## 改善箇所説明図

### 改善の内容

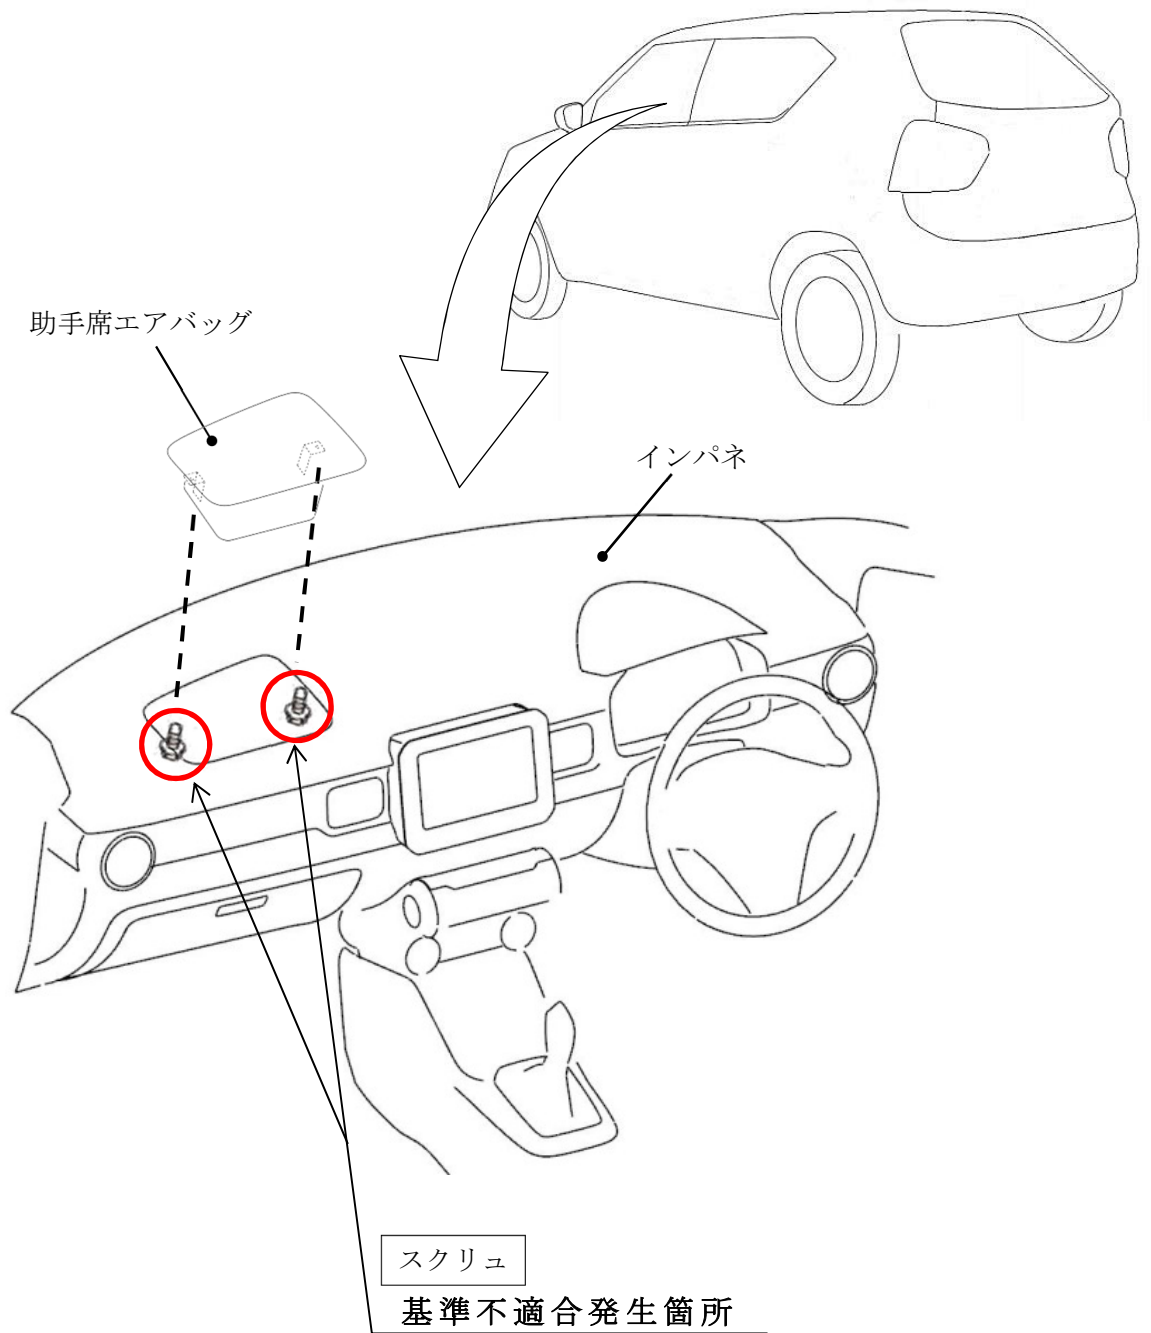
助手席エアバッグの取付作業が不適切なため、助手席エアバッグ固定用スクリュが取付けられていないものがある。そのため、衝突時にエアバッグが正常に展開せず、乗員保護性能が低下するおそれがある。

全車両、助手席エアバッグ固定用スクリュの有無を確認し、取付けられていないものは当該スクリュを取付ける。

識別：IDプレートに白色のシールを貼付する。
